Betreff: 220511_SGZ Varianten Anordnung

V-01-01
11.04.2022
Lageplan
M 1:500

Sozialgebäude Schwimmbad Zielitz
AM 22-291

Variante A

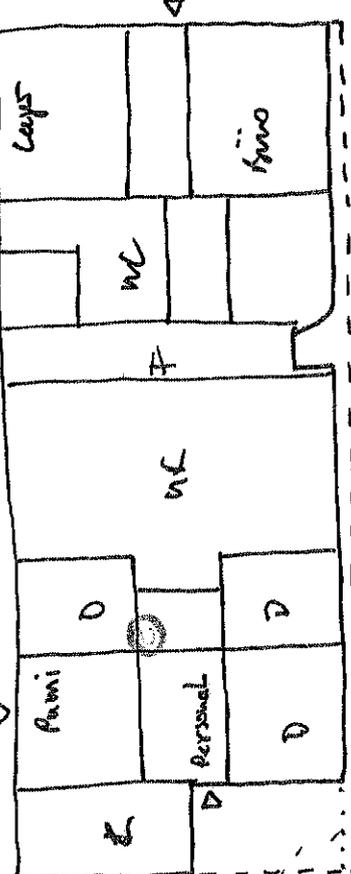
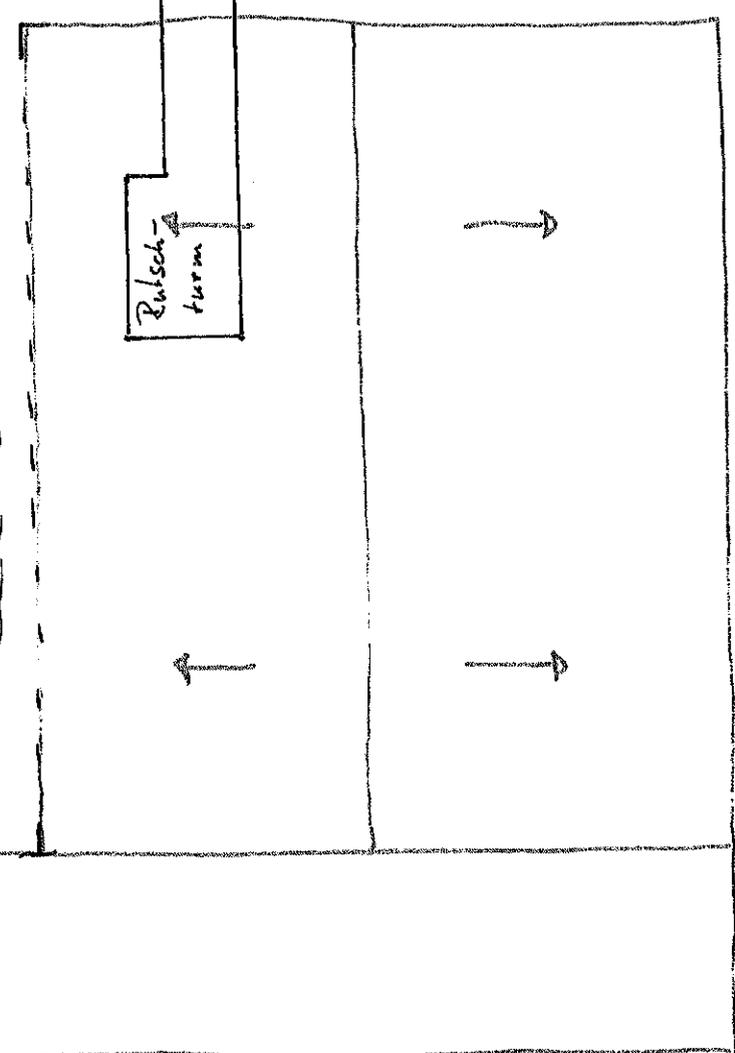
Variante A, Vorzugsvariante:

- Ausgangspunkt ist die bisherige Planung, Neubau steht separat
- Eindeutige, klare Zugangssituation für die Besucher
- Fahrräder und Anlieferung im „Back of House-Bereich“
- Schächte A, B und X werden nicht überbaut

Vorwand B

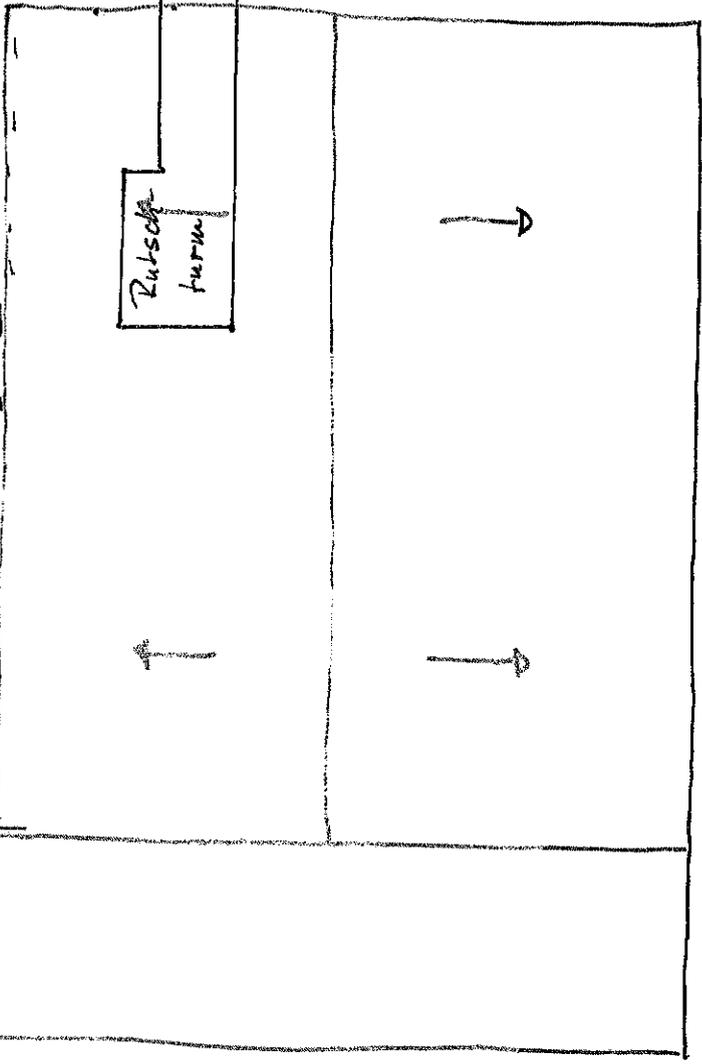
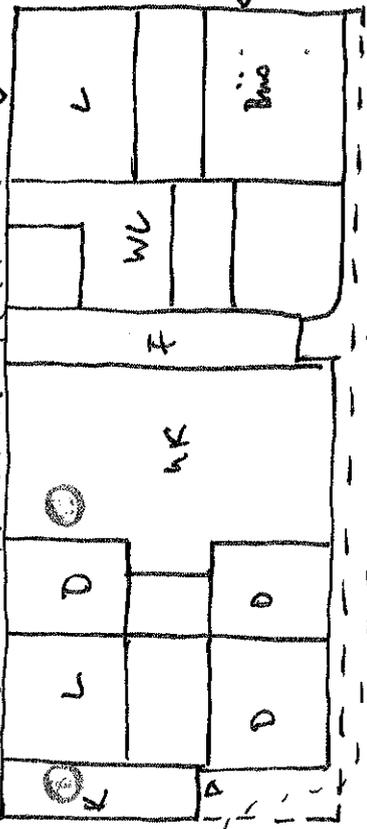
Variante B:

- Neubau rückt näher an den Bestand heran, steht noch separat
- Zugangssituation für die Besucher beengt und verwinkelt, Nachteil
- Fahrräder und Anlieferung im „Back of House-Bereich“ sehr großzügig
- Schächte A und X werden nicht tangiert, Schacht B wird überbaut

Variant C

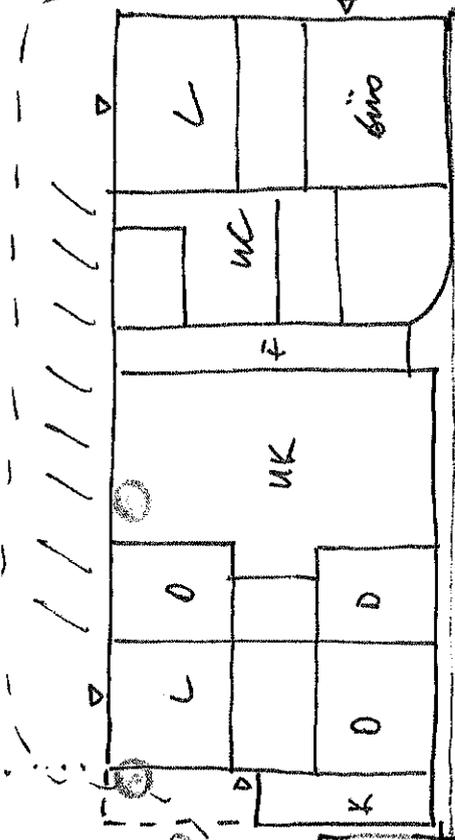
Variante C:

- Neubau rückt komplett an den Bestand heran, dadurch Aufwendungen zur Anbindung notwendig, Mehrkosten!
- Baugrubenherstellung auch aufwendiger, ggf. ragen die Stützenfundamente des Dachs in die Gründung des Neubaus. Gefahr von unterschiedlicher Setzung der Gebäude zueinander.
- Zugangssituation für die Besucher über die Anlieferzone „außen herum“
- Fahrräder, Anlieferung und Besucherzugang im „Back of House-Bereich“ sehr großzügig
- Schächte A und X werden nicht tangiert, Schacht B wird überbaut
- Unserer Meinung nach die schlechteste Option, da es immer „angebastelt“ wirkt und auch unbegründet teurer wird.

[1-500]
Variante X

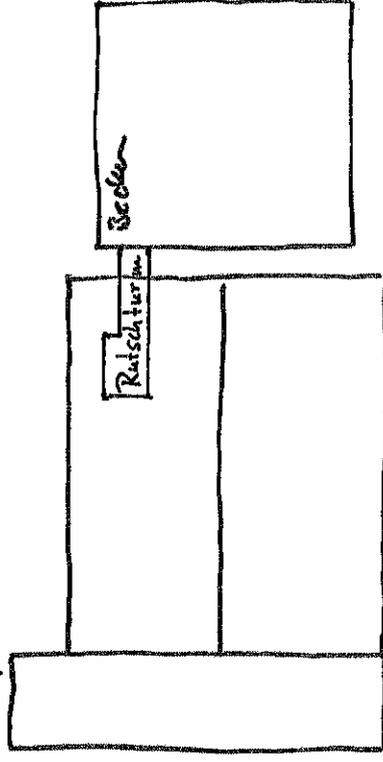
Variante X, Alternative:

- Wir planen den Neubau an der Stelle des bisherigen Sozialgebäudes, Neubau steht separat
- Eindeutige, klare Zugangssituation für die Besucher
- Fahrräder und Anlieferung im „Back of House-Bereich“
- Schächte A, B, C und X werden nicht tangiert.
- Das Bestandsgebäude muss hierfür abgerissen werden
- Es muss für die Bauzeit ein Interim geschaffen werden oder eine Saison geschlossen bleiben, großer Nachteil
